Avis de la CLE du SAGE Clain sur le dossier de demande d'autorisation environnementale du parc éolien de la Pierre Folle à La Chapelle-Bâton (86)

1. OBJET

4. AVIS DE LA CLE DU SAGE CLAIN

Figure 1 - Situation du projet par rapport au captage d'alimentation en eau potable et aux périmètres de protection (Source : étude d'impact du projet)

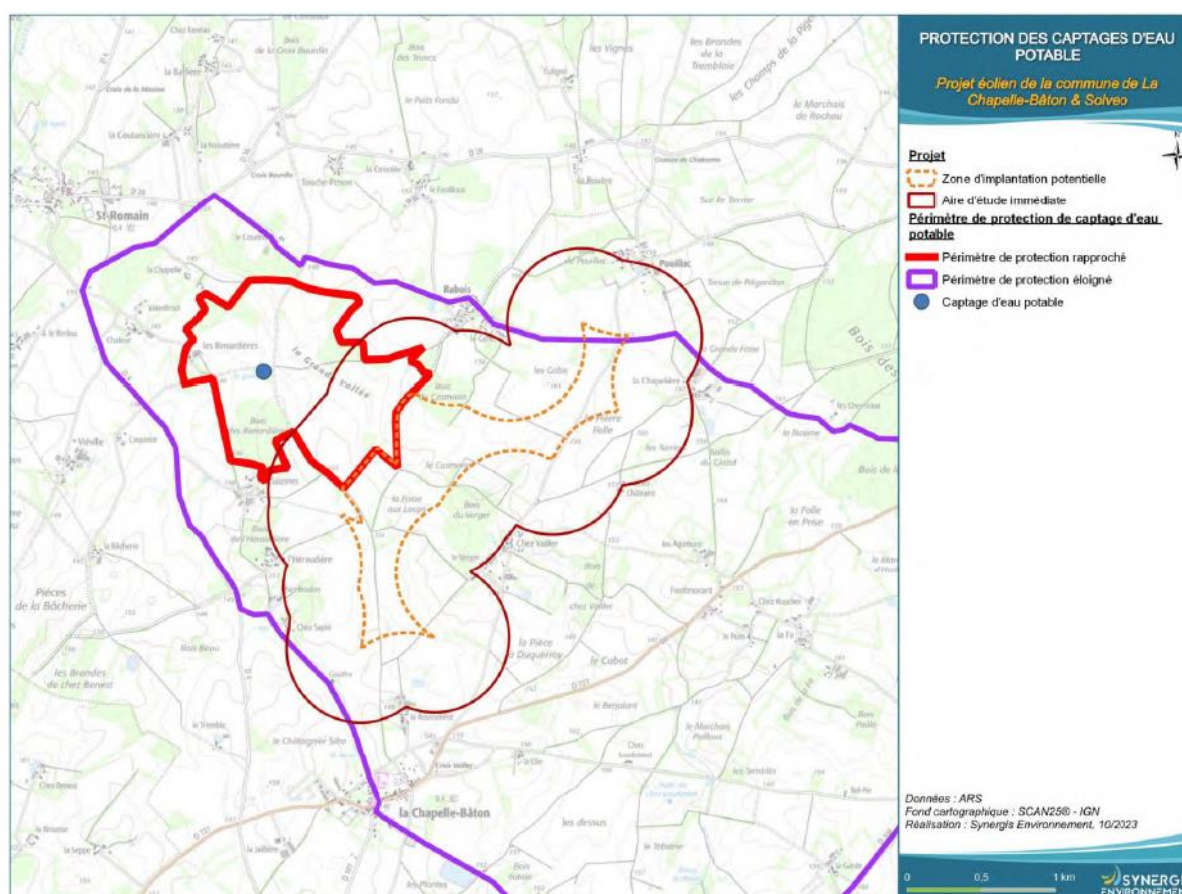
Le captage d'eau potable des Renardières est situé à proximité du projet, la zone d'implantation potentielle se situant dans le périmètre de protection éloigné (Fig. 1). Ce captage est prioritaire au titre du SDAGE Loire-Bretagne. Un programme d'action «Zones Soumises à Contraintes Environnementale» est en cours de finalisation. Un contrat territorial Re-ressources est mis en œuvre sur l'aire d'alimentation de captage.

Conformément à l'arrêté n°2013/ARS/VSEM/021 du 19 septembre 2013, l'implantation d'éoliennes est interdite dans le périmètre de protection rapprochée du captage. L'ARS précise également qu'elle est défavorable à l'implantation d'éoliennes dans le périmètre de protection éloignée, en raison du risque important de pollution de la ressource en eau lors de la phase travaux.

- Compte tenu des éléments présentés dans le dossier de demande d'autorisation environnementale et de l'analyse de la compatibilité avec le SAGE Clain,
- Compte-tenu de la localisation du projet sur la nappe du Jurassique moyen (Dogger), considérée comme vulnérable ;
- Compte-tenu de la localisation du projet au sein de l'AAC du captage des Renardières, considéré comme prioritaire par le SDAGE Loire-Bretagne et concerné par des programmes d'action Re-sources et ZSCE ;
- Compte-tenu que les études géotechniques prévues par le pétitionnaire et permettant d'adapter les dimensions et le type de fondations des éoliennes ne sont pas pleinement satisfaisantes dans la mesure où une pollution des eaux souterraines pourrait survenir lors de la réalisation des sondages de sols et du comblement des cavités, et ainsi dégrader la qualité des eaux au droit du captage d'eau potable ;

La CLE émet un avis défavorable au projet de centrale éolienne sur la commune de la Chapelle Bâton (5 avis favorables, 0 avis contraire, 0 abstention).

Figure 2 - Localisation des zones humides potentielles au droit du projet (source : étude d'impact)

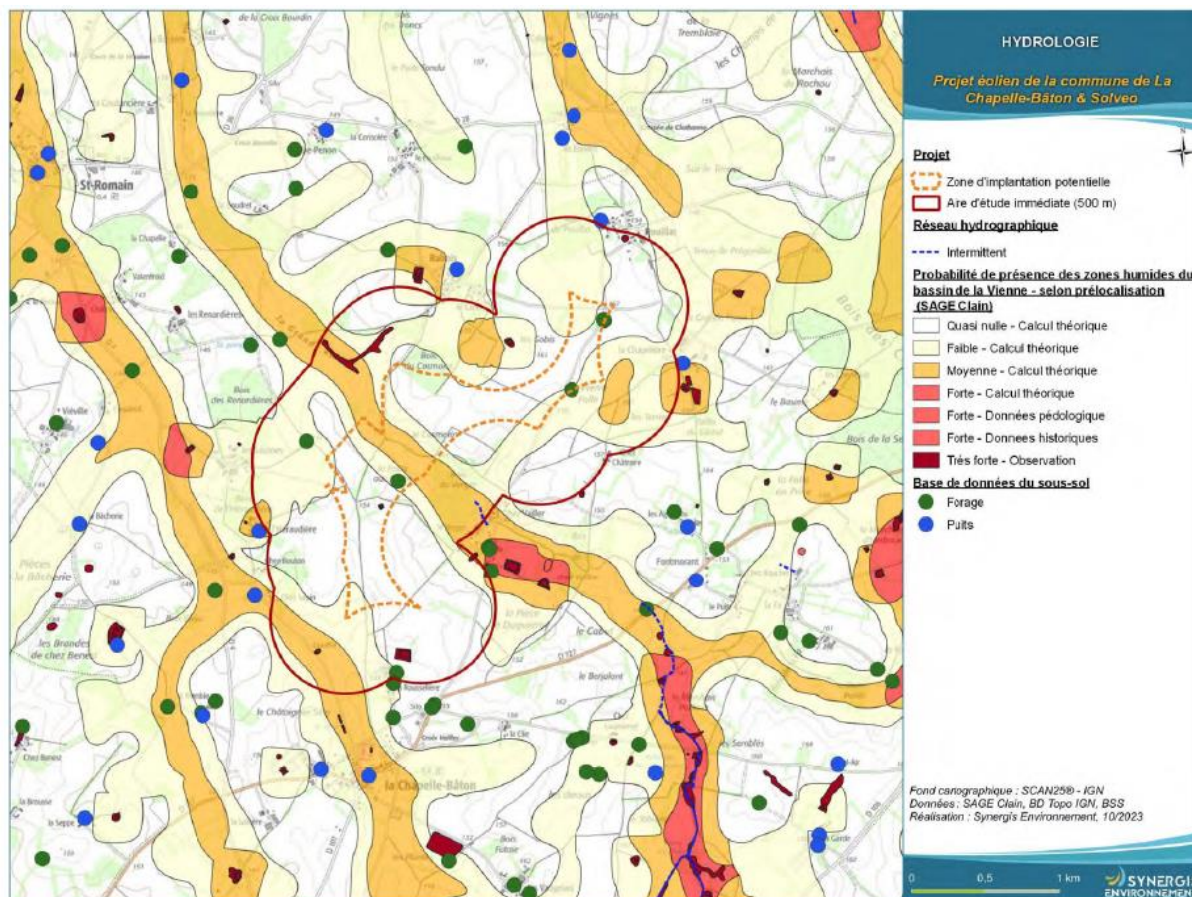
D'après la prélocalisation du SAGE Clain réalisée en 2013, des zones humides se situeraient au droit du projet, avec une probabilité de présence faible voire moyenne (Fig. 2).

Figure 3 - Délimitation des zones humides d'après le critère pédologique (source : étude d'impact)

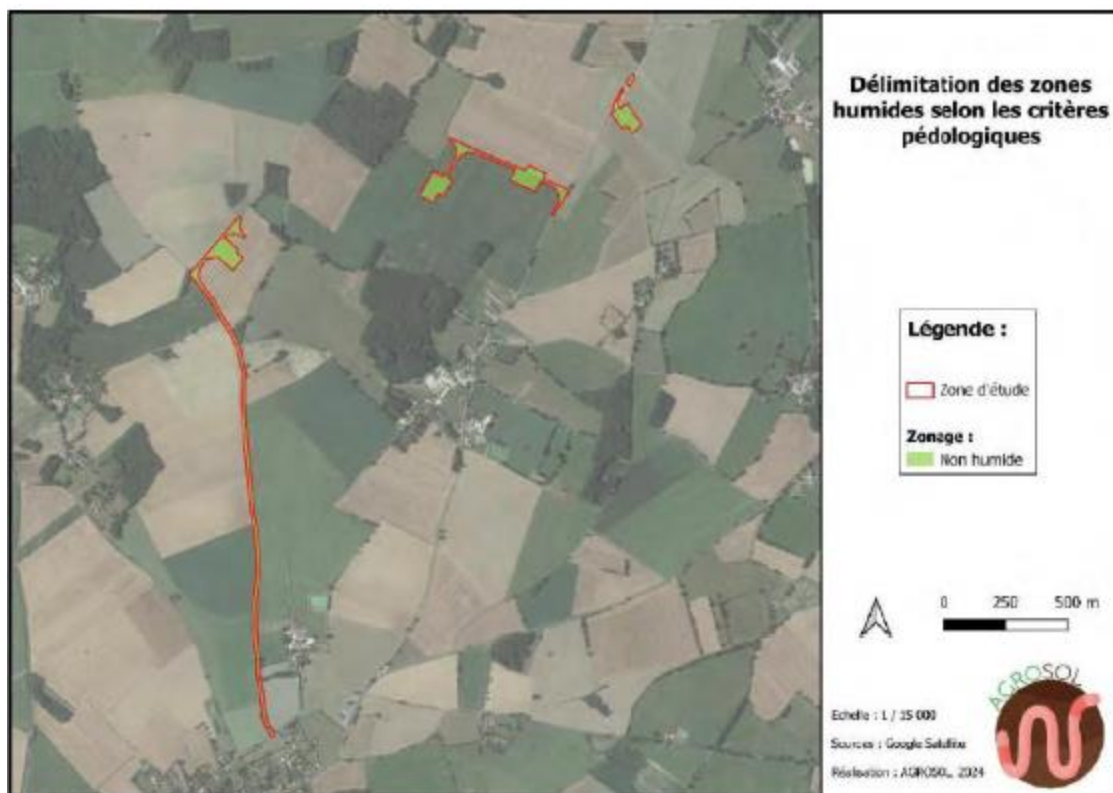
A l'exception d'un habitat aquatique (mare), aucune zone humide sur critère floristique n'a été identifiée dans la zone du projet. Les sondages pédologiques, réalisés au droit des aménagements, n'ont pas permis de mettre en évidence la présence de zones humides (Fig. 3). L'impact sur les zones humides est considéré comme très faible.
